雲林離島式基礎工業區開發計畫施工期間環境監測
108 年第 2 季報告

開 發 單 位：經濟部工業局

執行監測單位：環興科技股份有限公司

圖 1 新與區潮間帶於各年度之懸浮固體最高、平均與最低濃度變化(測站 N1)

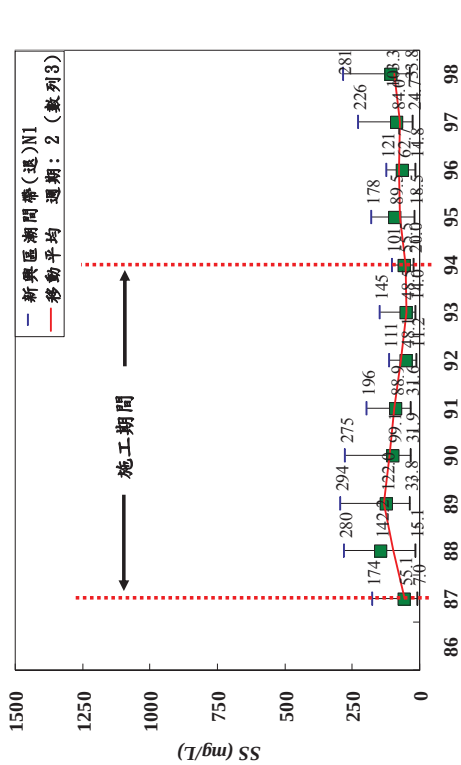
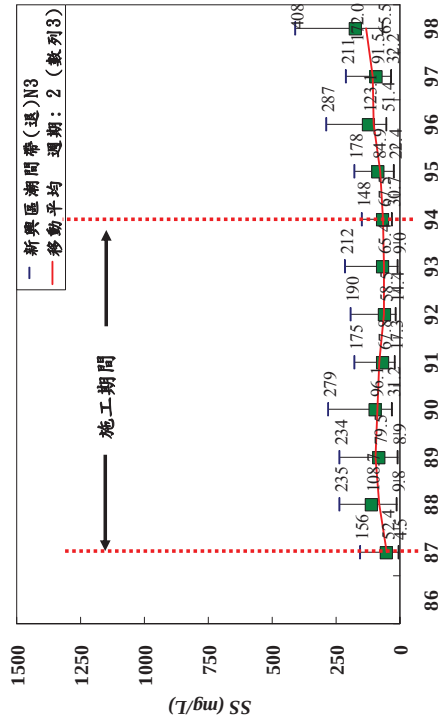
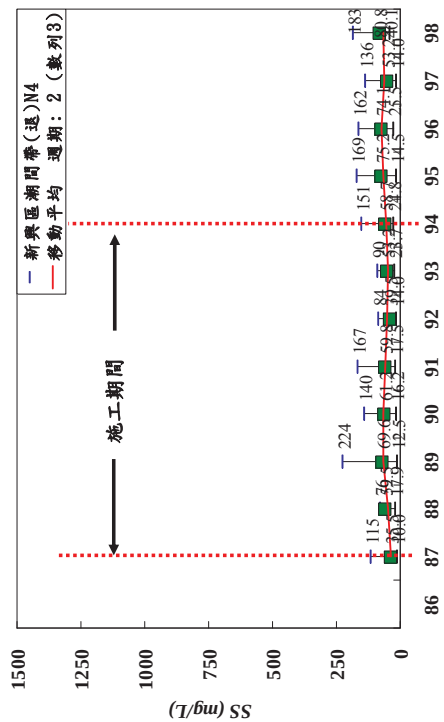
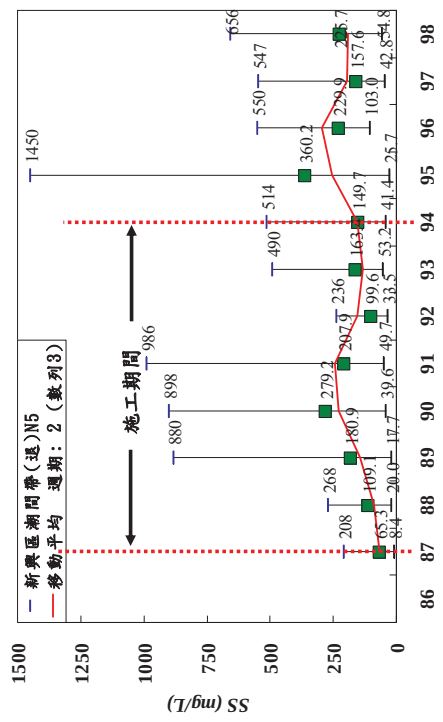
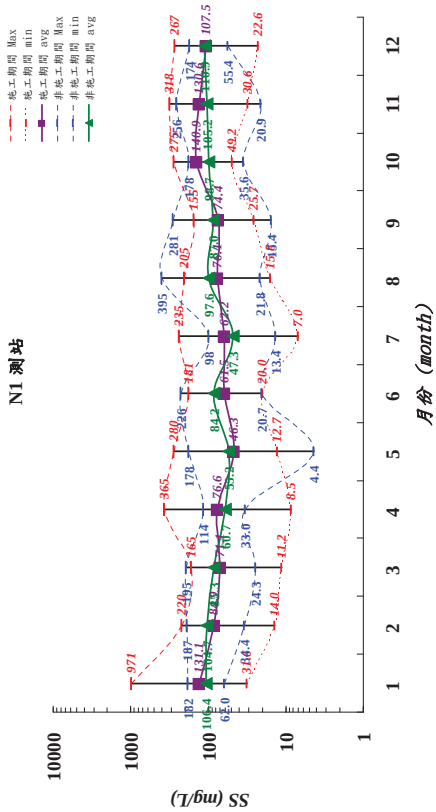
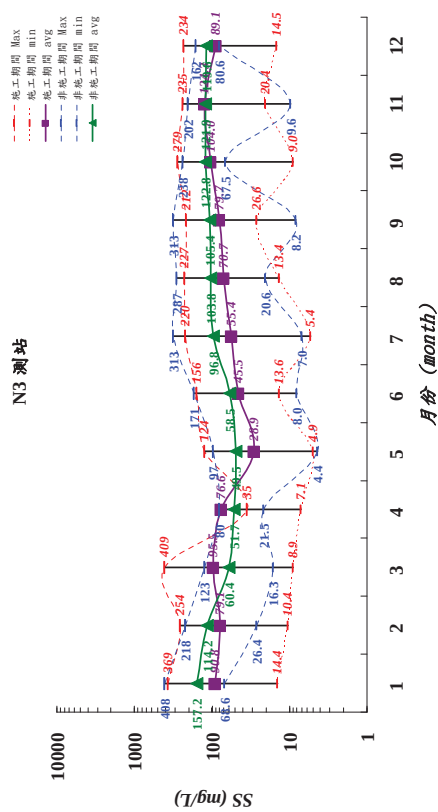
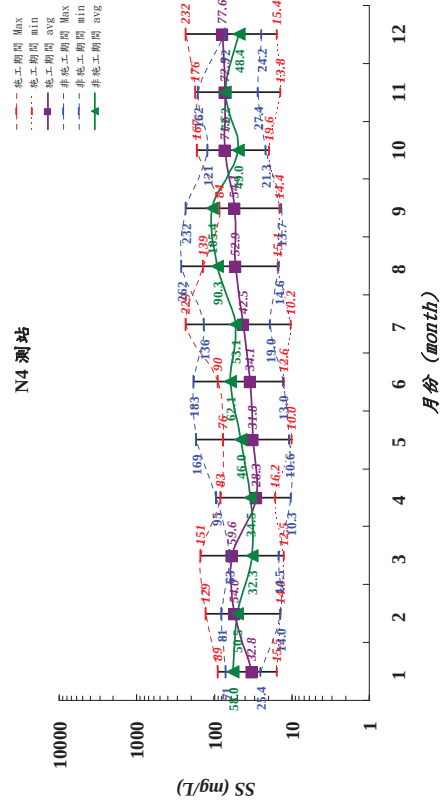
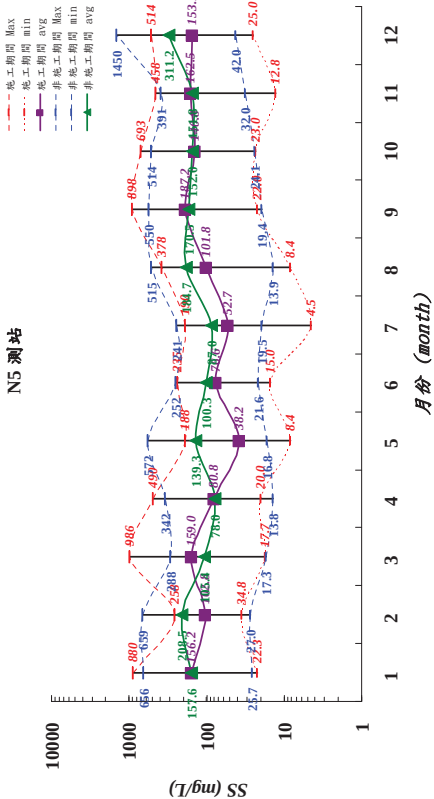
行政院環境保護署意見	意見回復
1. 本署98年10月1日環綜字第0980088814號函說明三「本署新與區潮間帶於退潮計有溶解氧、五日生化需氧量、大腸桿菌群、氨氮與磷及漲潮期計有大腸桿菌群、氨氮與磷符合甲類海域水質標準。請於下次報告中將歷年來不符合甲類海域水質標準檢測項目，就採樣時間、氣候狀況、陸源污染及本計畫施工期間可能污染等項目，列表分析說明。」之本意，係請就本計畫施工期間對新與區潮間帶可能產生之水質影響，並請就本計畫施工地點與施工期程對新與區潮間帶可能之水質影響，提出分析說明。	本計畫於新與區造地施工方式，乃先築堤而後填土，以避免產生之高濁度水範圍擴大；另施工區內未設營區，不致產生生活污水。故施工期間之造地工程，對新與區潮間帶可能產生之水質影響，主要為水體混濁程度之改變。因此，倘若施工不當則可能造成鄰近區域水體懸浮固體物濃度增高。而近岸水體混濁程度變化，主要係受水中懸浮固體物含量多寡所決定，如來自於自然力量的颱風所引起之強風豪雨冲刷地表，以及東北季風期風浪拍打近岸翻攪水體，都將造成水體懸浮固體物濃度遽增。如新與區潮間帶懸浮固體物濃度高值，多發生在颱風大雨或東北季風期間。 以下即針對新與區施工地點與施工期程，對鄰近新、舊虎尾溪潮間帶區可能產生之水質影響項目一懸浮固體量變動情形作說明： 1. 由各年度懸浮固體物濃度統計變化圖顯示(圖1~圖4)，位於新、舊虎尾溪間一有才寮排水(N3)、馬厝排水西北側(N4)潮間帶，以及新與區區東南側之馬厝與舊虎尾溪口外潮間帶(N5)，於新與區造地施工期間(民國87年5月至94年12月)與非施工之停工後(民國95年1月~98年9月)相比，其施工期間懸浮固體濃度並無明顯偏高；而位於新與區區東北側之施厝寮排水與新虎尾溪測站(N1)，則於施工之88與89年間，曾出現相對較停工後略高之測值，但增高之懸浮固體濃度有限。以施工期間平均濃度最高值(88年：$SS_{mean}=142\text{ mg/L}$)為例，比停工後(98年：$SS_{mean}=103\text{ mg/L}$)高出39 mg/L，而同年度最高值則相近(88年：$SS_{max}=280/98\text{ 年}$：$SS_{max}=281\text{ mg/L}$)，並無異常偏高，且自90年起亦無持續增高之趨勢。 2. 此外，從施工與非施工期間(停工後)各月之懸浮固體濃度高低變化統計(圖5~圖8)顯示，其月平均濃度於施工與非施工期間互有高低，並未有施工期間各月的平均濃度明顯高於停工後之現象。 3. 另由新與區施工期間與非施工期間懸浮固體物平均濃度(退潮)比較可知(表1)，除新虎尾溪出口潮間帶(測站N1)，於施工期間平均濃度略高於非施工期間外，其餘整體呈現非施工期間懸浮固體物平均濃度較高之特性，且非施工期間總平均濃度(129 mg/L)比施工期(91.6 mg/L)明顯高出37.4 mg/L，亦即非施工期間懸浮固體物平均濃度，仍比施工期間高出約40.8%。此顯示出新與區區圍堤造地施工行為，於施工期間對鄰近水體所造成的混濁擾動程度，與非施工行為為知大雨冲刷，或風浪翻攪淺水區所產生之高懸浮物相比，整體而言並不顯著。 4. 綜合上述分析可知，新與區區於造地施工期間，並未對該鄰近潮間帶區水體之懸浮固體量，產生明顯增量之不利影響。

表 1 新興區潮間帶於施工期間與非施工期間之水體懸浮固體濃度統計比較(退潮)

圖1 96 年度至100年度參寮區河川/河道歷次氨氮濃度變化圖

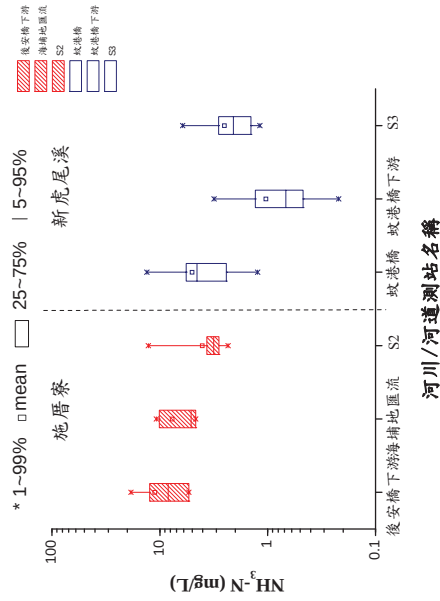
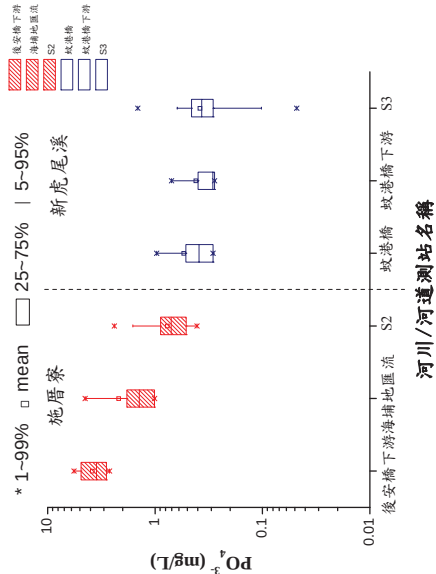
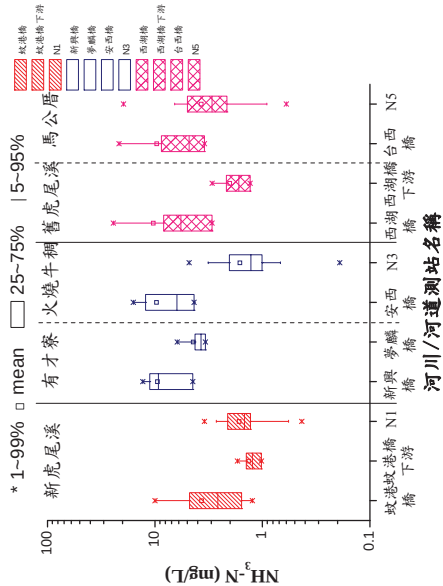
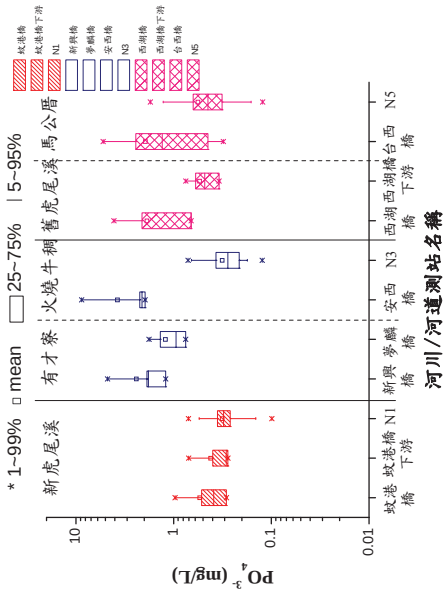
行政院環境保護署意見	意見回復
4.工業區附近河口河川水質欠佳，監測報告表示屬於內陸排放與本(雲林離島式基礎)工業區無關，請補充及檢附相關判讀依據。	4.謝謝指教，請參閱如下附件-河口水質污染補充說明。
5.報告書P.3-38頁，地下水質民井4之錳含量1.51mg/L比歷年之監測數值大幅攀高，且超過地下水監測基準0.25mg/L，P.3-35頁內文說明與歷年相似，請修正說明。	5.謝謝指教。 有關地下水質民井4之錳含量比歷年之監測數值大幅攀升之情形，由於該井屬民生用井非一般標準監測井，故不受相關規範管理。因民井設置位置與深度皆與監測井有一定程度之差異，且易受人為活動(例如：畜牧、養殖等)影響，因此，該井地下水相關檢測數據僅作為背景資料使用，並與工業區內監測井檢測之數據比對使用。經比對歷年之檢測結果，本次錳確有大幅攀高情形，後續仍將持續採樣監測，以追蹤其濃度變化。另外針對P.3-35頁內文說明與歷年相似之情形，係指除了錳以外之其餘重金屬而言，包含銅、鉛、鋅、鎘、鉻、砷、鐵、鎳及汞，並非特定針對錳數值進行說明。
6.附錄四原始紀錄表七、八，河口水質報告重複，未見陸域水質報告及底泥之報告(僅有封面)。	6.謝謝指正，報告資料因印刷排版疏漏，爾後將詳加注意改正。
7.河川及海域水質底質重金屬於2月3月有執行監測(P.1-19-21)，未見監測及結果說明。	7.謝謝指教， 河川及海域水質、底質重金屬 監測結果說明請參閱報告書p2-56~p2-57。
8.請提供本季執行地下水採樣之原始紀錄，以利審查。	8.謝謝指教。 本季地下水採樣之原始紀錄已檢附於附錄中，惠請查閱附錄4-地下水質調查結果。

以96年至100年度於參察區近岸水體水質之主要污染來源為例，由施厝寮與新虎尾溪的下游河川、河口至潮間帶測站氨氮與磷之濃度分布可知，於退潮期間各測站之氨氮(圖1)與正磷酸鹽-磷(圖2)濃度盒子圖變化趨勢顯示，施厝寮接近出海口位置(S2)與新虎尾溪接近出海口位置(S3)之隔離水道測站，整體平均皆較其相對上游的河川測站為低，其濃度分布呈現向海域遞減之特性。如施厝寮排水的後安橋下游與海埔地匯流，新虎尾溪的蚊港橋與蚊港橋下游測站，其氨氮與正磷濃度，均呈現上游河川高於下游河口，而隔離水道則為最低的分佈，但其中隔離水道S3測站由於來自北方施厝寮匯入的加成影響，造成S3測站之氨氮與磷濃度較高於蚊港橋下游。

河川、河口至潮間帶測站氨氮與磷之濃度分布可知，於退潮期間各測站之氨氮(圖3)與正磷酸鹽-磷(圖4)濃度盒子圖變化趨勢顯示，新虎尾溪出口(N1)、有才寮出口(N3)與舊虎尾溪出口(N5)之潮間帶區測站，整體平均皆較其相對上游的河川測站為低，其濃度分布呈現向海域遞減之特性。如有才寮排水的新興橋與夢麟橋、火燒牛稠的安西橋，以及舊虎尾溪的西湖橋與西湖橋下游、馬公厝排水之台西橋測站，其氨氮與正磷濃度，均呈現上游河川高於下游河口，而潮間帶則為最低的分布，這些調查區並非本工業區廢水排放之區域，由圖中亦高低分布顯示，其近岸水體的污染來源主要為河川。另外，由圖中可知，舊虎尾溪出口潮間帶(N1)及有才寮出口潮間帶(N3)變動為大，此反映出舊虎尾溪近岸水體，受到來自舊虎尾溪加上馬公厝排水匯入河川污染輸入，尤其是氨氮方面的加成影響，使得舊虎尾溪出口潮間帶水質，相對較其北方潮間帶區變動大且平均濃度較高。

圖1 彰雲沿海水質污染特性之空間分布

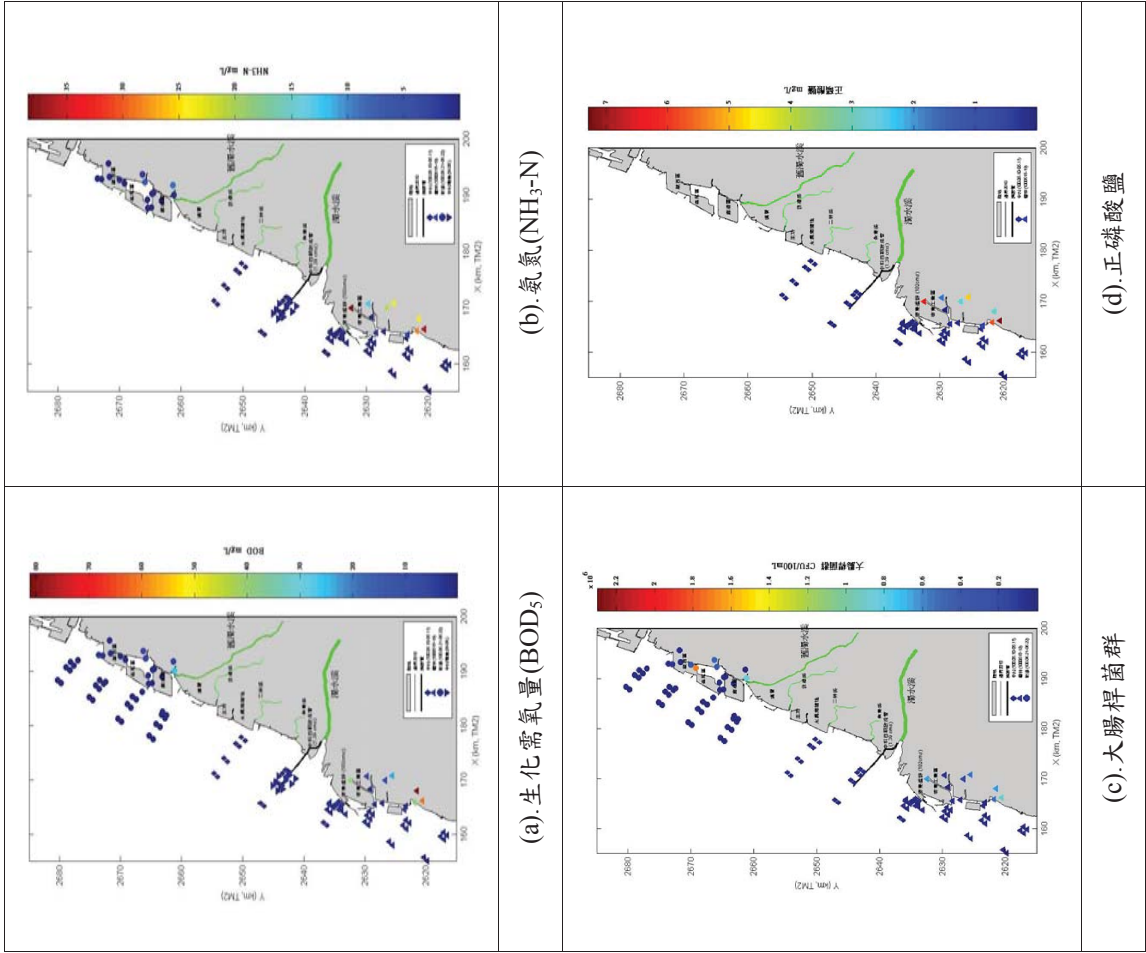
6.報告書圖3.1.7-4氨氮比較分析圖，本季蚊港橋氨氮測值持續上升，請說明原因為何。	由報告書圖3.1.7-2監測結果顯示，雲林離島工業區內陸河川長期受到陸源不定期畜牧與生活廢污水排入影響，陸源污染輸入大量污染物排入河川，超過河川之涵容能力，係造成有才寮大排(新興橋測站)、舊虎尾溪(西湖橋測站)與新虎尾溪(蚊港橋測站)等河段嚴重污染之主因，而水中溶氧變化降低與當時有機營養鹽污染排放量變動有關。再者，前述河川測站並非參寮工業區放流水排放區域，且新興區連地工程已暫停多年，不會產生有機耗氧之物質導致新興橋及西湖橋的溶氧降低。	
	新虎尾溪(蚊港橋測站)流域主要負荷乃受長期陸源不定期畜牧與生活廢污水中氮排放量變動所影響，導致氨氮濃度高低變化不一。由附件圖1(b)彰雲沿海水質氨氮之空間變化趨勢顯示，其濃度分布多呈現從河口向海域遞減之特性，其結果亦反映於新虎尾溪下游河段，河川污染指標(RPI)均屬嚴重污染。

臭氣圖 3.1.1-4 更新如下

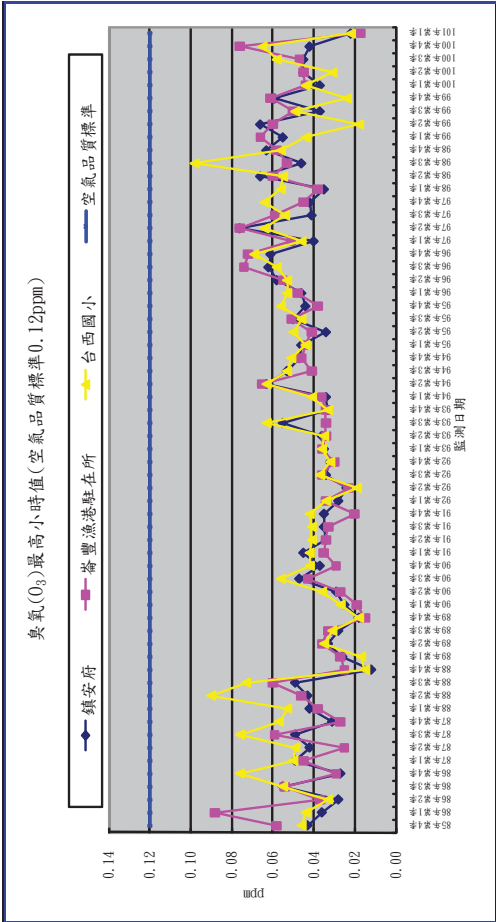
雲林縣政府意見	意見回覆
一、前揭函文本府收文日期為101年5月9日，附件送達日期為101年5月18日，建議爾後公文與附件一併寄送。	一、敬悉，遵照辦理。
二、本季噪音監測未超出標準	二、敬悉。
三、臭氣監測敘述(p3.2)與圖 3.1.1-4(p3.8)顯有不符，請修正。	三、謝謝指教，圖 3.1.1-4 已修正如附件。
四、P2-53~p2-68 圖 2.9-1 中，圖例標示有最大值、平均值及最小值，但於所列趨勢圖中並未完整顯示，請修正內容。	四、謝謝指教，本計畫民國 87 年執行期間係採集多種潮位水質，故於圖 2.9-1 顯現最大值、平均值及最小值之趨勢分析，而由民國 88 年開始調整採樣作業，僅於高、低潮位各進行一次採樣分析，爰此趨勢圖上以高潮位(H)及低潮位(L)水質分析結果進行解析。
五、海域水質雖測值多介於歷年變化範圍，但部分測項(如參寮排水測站之氨氮)較近期監測結果為高，請探討可能原因並持續監測留意其變化趨勢。	五、謝謝指教，由雲林沿海水質狀態之空間變化顯示，雲林離島工業區長期受到新虎尾溪與舊虎尾溪等陸源不定期畜牧廢水與生活污水排入影響，使生化需氧量、氨氮等有機污染指標於河口濃度明顯高於海域，而潮間帶水質介於其間，顯現污染濃度分布從河口向海域遞減之特性，後續將持續監測其變化趨勢。
六、海域水質部分監測值除標明與歷次相比無異外，請註明監測值是否符合相關水質標準或 NOAA 容許濃度。	六、謝謝指教，海域水質相關監測結果於後續報告中將列入美國 NOAA 容許濃度進行研析。
七、地下水除閘切水質外，於鄰海地區亦須觀測及探討地下水水位變化情形，及其與水質項目濃度變化之相關性。	七、謝謝指教，本計畫所進行之地下水監測，主要針對已陸化區域所設立之 2 口監測井及附近地區原有 2 口水井，進行每季 1 次之地下水水質監測，地下水水位監測則係以已陸化區域所設立 2 口監測井進行連續式觀測，歷年來皆有持續監測地下水水質及水位變化趨勢，後續將加強探討地下水水位變化及與水質項目濃度變化之相關性。
八、宜將「附錄四-6-表 1」移至本文，並加入相關重要參數欄位，如監測及管制標準值、溶氧、水深及總溶解固體物等。	八：謝謝指教，將於第 2 季予以修正。
